防波壁等における設計方針の変更について（概要） 1 / 2

～基準津波（T.P.+25.2m）に対する津波防護方針について～

防波壁等における設計方針の変更について（概要） 2 / 2

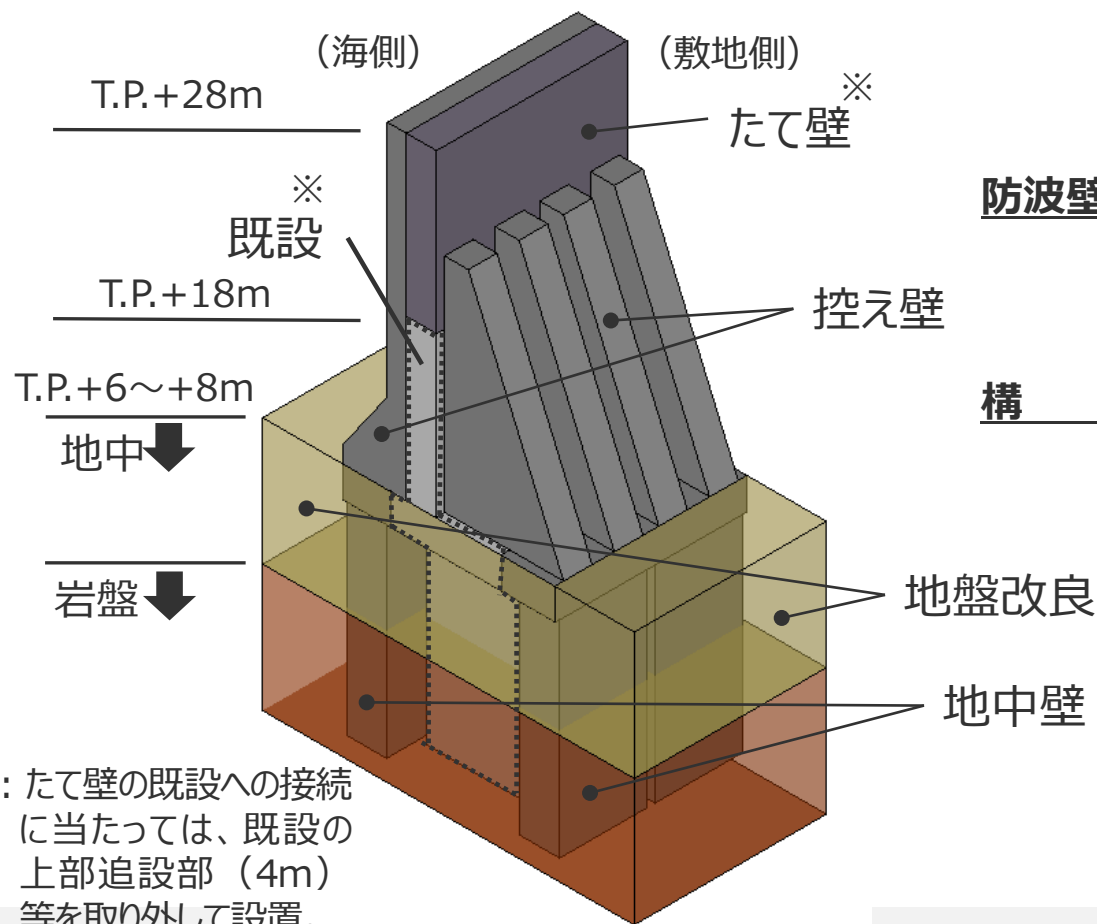
新規制基準に基づき、基準津波（T.P.+25.2m）に対し、津波防護施設（防波壁等）により、遡上波を地上部から到達または流入させない設計（ドライサイト）と致します。

防波壁は、高さT.P.+22mの既設防波壁を高さT.P.+28mへとかさ上げし、一層堅牢な構造となるよう設計方針を変更します。

防波壁高さ： T.P.+28m

（基準津波及び耐津波設計方針に係る審査ガイドを踏まえ、潮位のばらつき等も検討して設定）

構 造： たて壁を海側・敷地側の控え壁で支え、これらを岩盤に根入れした地中壁で支持するとともに、更に地中壁周辺を地盤改良することで、津波波力や地震力に対し十分に耐える構造とします。

※：たて壁の既設への接続に当たっては、既設の上部追設部（4m）等を取り外して設置。

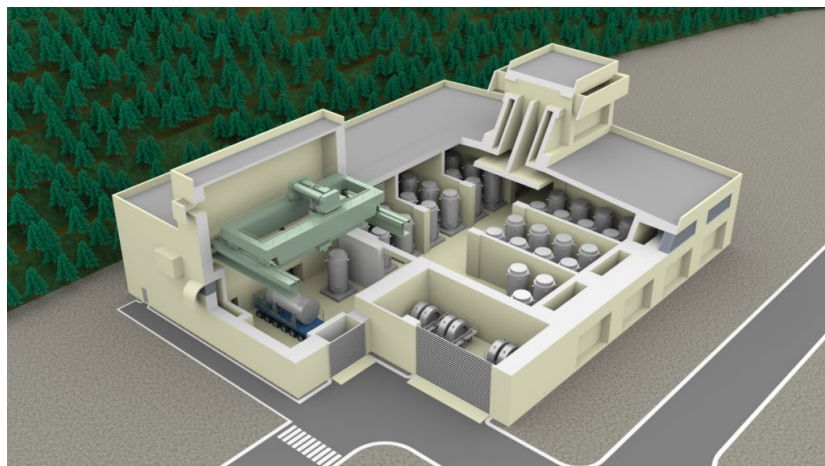
先行プラントでのこれまでの審査内容等を踏まえ、水素対策や冷却対策等の設計方針を変更します。

水素対策の強化	原子炉建屋内の水素対策の強化として、新たな設備を検討 ・静的触媒式水素再結合器（PAR）の設置
冷却対策の強化	原子炉高圧時または電源喪失時の冷却対策の強化として、新たな設備を検討 ・高圧代替注水系（HPAC）の設置 ・緊急時ディーゼル駆動注水ポンプ（EDI）の設置
